Laboratorio Nacional de Materiales y Modelos Estructurales

**Análisis de los estudios geológico-geotécnicos y del diseño,
construcción y mantenimiento de la sección comprendida entre
los estacionamientos 46+780 a 46+860 y de la atención a los
hechos relacionados con la falla de la sección de relleno**

Proyecto San José-Caldera Ruta Nacional 27, Tramo II

Diciembre 2010

Figura 1. Ubicación de la RN 27 y el Est. 46+800 con respecto a la zona de materiales de deyección indicada en la Figura 4.5 del informe realizado por Imnsa. Preparado por LanammeUCR, 2010. Adaptado de la Figura 4.5. del informe “Estudio geológico-geotécnico Paso Crítico Dantas” (Imnsa, 1997).

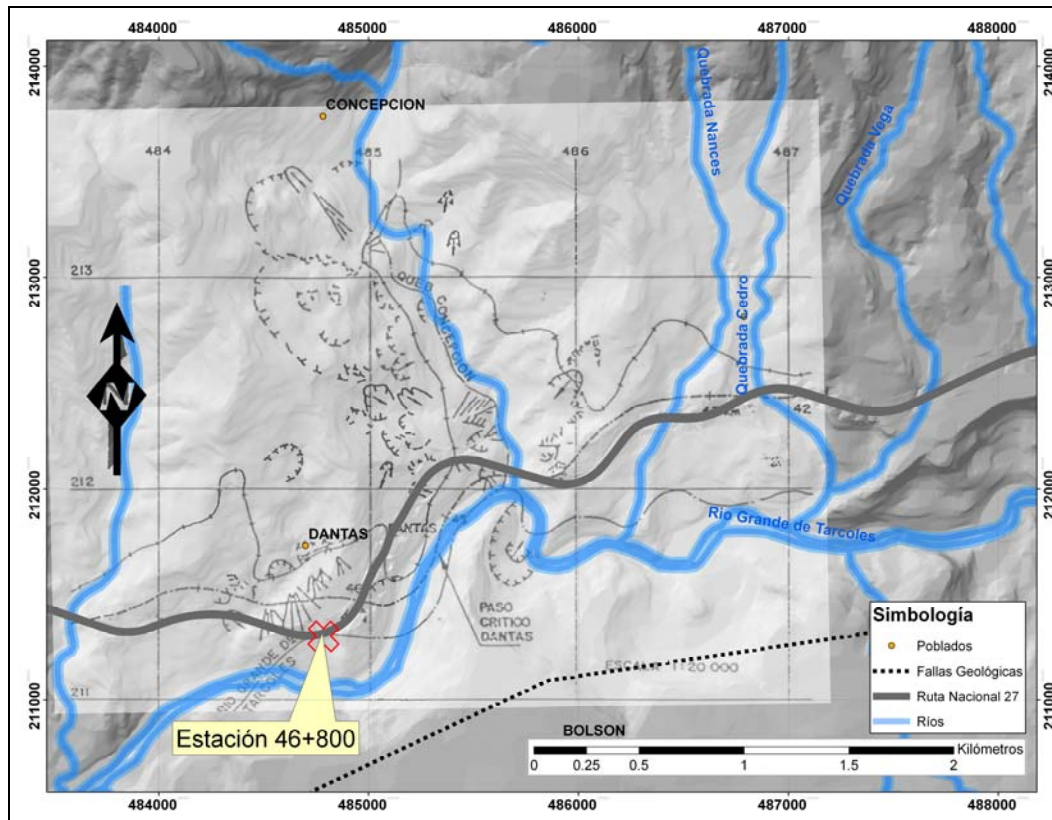
Se analizó igualmente el informe “Estudio geológico-geotécnico Paso Crítico Dantas” preparado por Imnsa (1997), en el cual se incluye una figura (Figura 4.5 del informe), que permite inferir que el tramo 46+800 se ubica en una zona de materiales de deyección (conjunto de materia desprendida de una montaña). La Figura 1 muestra la ubicación de la ruta y el Est. 46+800 con respecto a la zona de materiales de deyección indicada en la Figura 4.5 del informe realizado por Imnsa. Se lee en el “Informe Final Preliminar II Fase” presentado por Insuma en 1999 que para el Paso Dantas “la zona debajo del nivel del ferrocarril está cubierta por un espesor variable de bloques de lavas y suelo caídos de la parte superior de los cerros, que tienden a acumularse hacia los niveles inferiores, antes de la pendiente abrupta para alcanzar el nivel del río” y que **“en la parte inferior de las laderas los materiales son débiles constituidos por rellenos de suelo y roca”** (negrita no está en el original). Cabe destacar que la palabra “relleno” en este caso se refiere a un *coluvio*, que es un depósito natural de materiales desprendidos y no una obra artificial. Es importante recordar que la textura o apariencia a la vista de un coluvio podría ser considerada similar a la de un relleno artificial no

compactado debido a que consiste básicamente de bloques (fragmentos de roca) en una matriz fina (suelo residual).

Figura 2. Modelo de elevación digital que muestra la ubicación de la cuenca que se define en el punto donde se colocó la alcantarilla (Est. 46+800). Preparado por LanammeUCR, 2010.

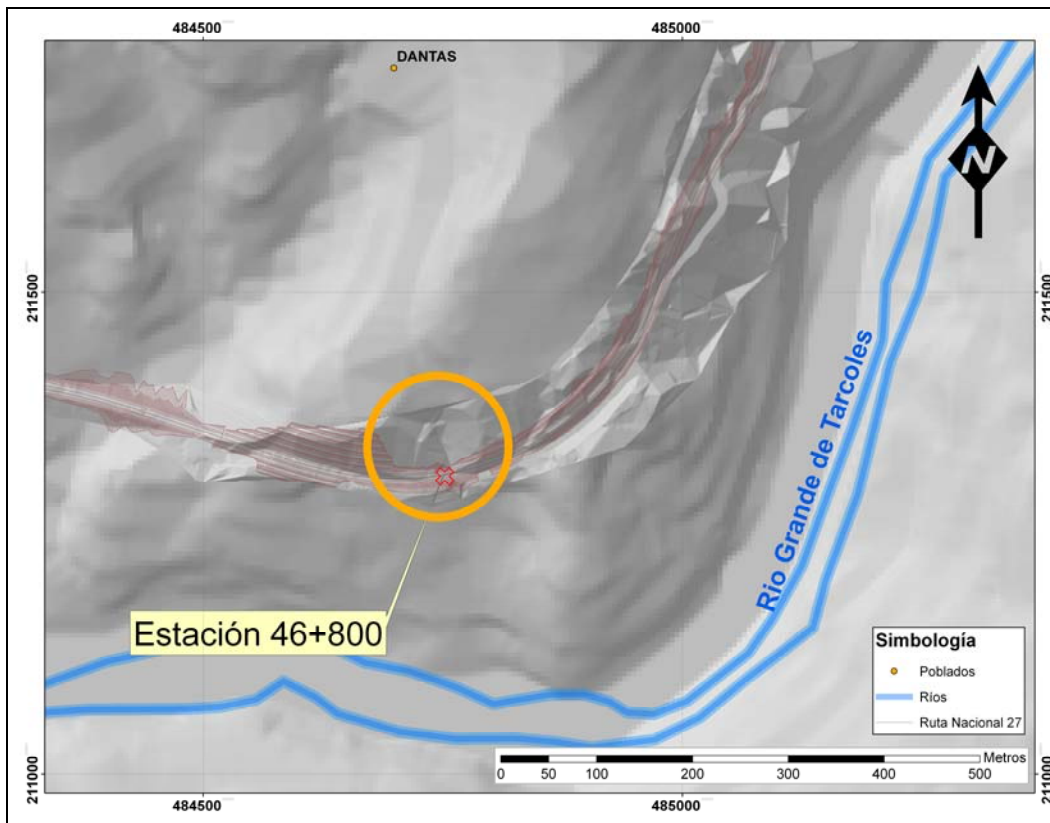
No se tiene certeza si esta alcantarilla tiene la capacidad hidráulica necesaria para manejar los caudales que pudieran llegarle, pues este drenaje longitudinal recoge agua de escorrentía del talud vecino anterior y de la carretera por varias decenas de metros. Esta agua se une con la de la pequeña cuenca que se define en el punto donde se colocó la alcantarilla, la cual muestra en la Figura 2.

Según lo observado por ingenieros del LanammeUCR, la alcantarilla fue colocada dentro del cuerpo del material ubicado en la sección de relleno. No se cuenta con evidencia de la construcción de una cama o asiento sobre la cual se colocara la alcantarilla, y si la hubo, no hay evidencia de registros que detallen la calidad y acabo de la misma. Según lo observado por ingenieros del LanammeUCR durante las visitas realizadas, los tubos de la alcantarilla de concreto no fueron unidos con mortero o lechada de cemento, empaques de hule en sus empalmes o algún otro compuesto que sirviera para sellar las juntas. La ubicación de la tubería dentro del material ubicado en la sección de relleno (sobre materiales blandos) pudo provocar que este al desplazarse indujera la separación de las juntas de la alcantarilla y permitiera la infiltración de parte del agua que pasaba por la misma dentro del cuerpo del material ubicado en la sección de relleno, aumentando el peso de la masa de suelo, aumentando las presiones de poro y disminuyendo los esfuerzos efectivos. Si se considera que la primera grieta (primer desplazamiento del material ubicado en la sección de relleno) se registró el 23 de agosto, a partir de esa fecha se podría suponer que se estaba presentando infiltración de parte del agua que corría por la alcantarilla en el material ubicado en la sección de relleno, con las condiciones mencionadas anteriormente.
